Viðbrögð framkvæmdaraðila við umsögnum lögbundinna umsagnaraðila og almennings við matsskyldufyrirspurn vegna veitingu Austurkvíslar Þjósárkvísla í fyrri farveg

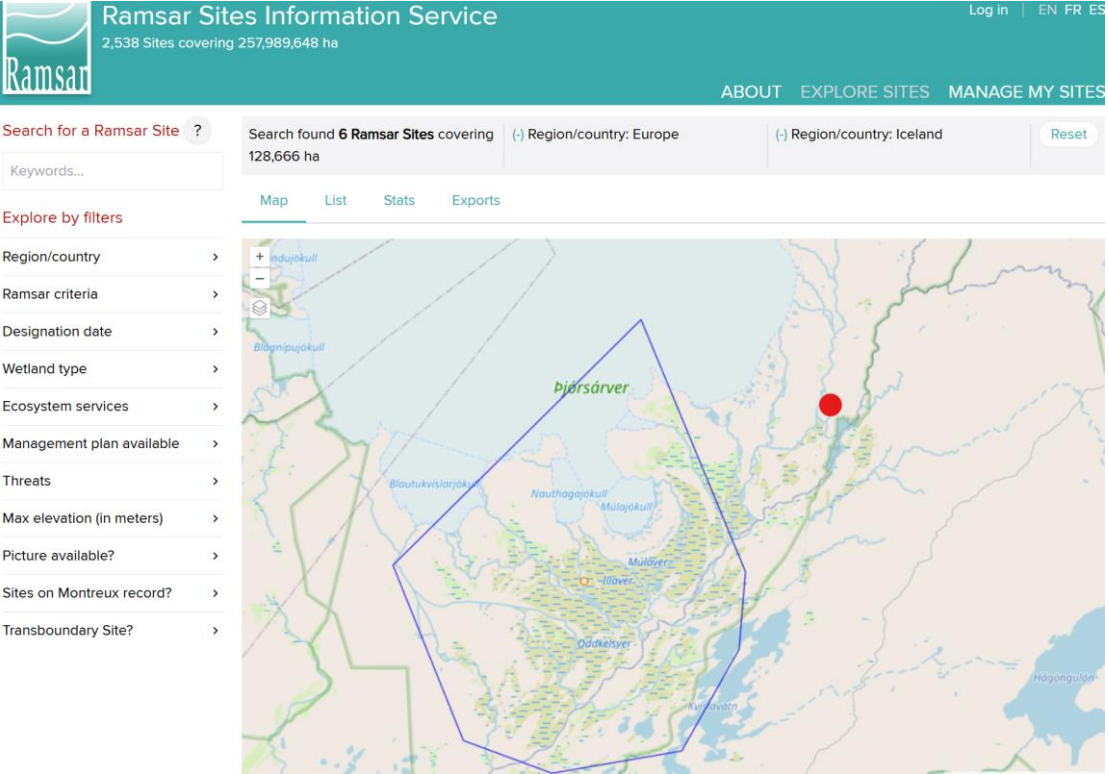
8.14	„Einnig er svæðið, eins og áður hefur komið fram, Ramsarsvæði en aðaláhersla Ramsarsamningsins er að vernda þau votlendissvæði sem eftir eru í heiminum. Ramsarsvæði njóta sérstakrar athygli og ekki má breyta vistfræðilegum eiginleikum þeirra nema vegna þjóðarhagsmuna“	Ekki er verið að raska votlendi. Þess má geta að framkvæmdin er utan við Ramsarsvæðið, en það nær yfir það svæði sem voru upphaflegu mörk Þjórsárverafriðlandsins. Framkvæmdasvæðið er um 8 km frá Ramsarsvæðinu.  Ramsar svæðið í Þjórsárverum (blá lína) og framkvæmdasvæðið (rautt) https://rsis Ramsar.org/
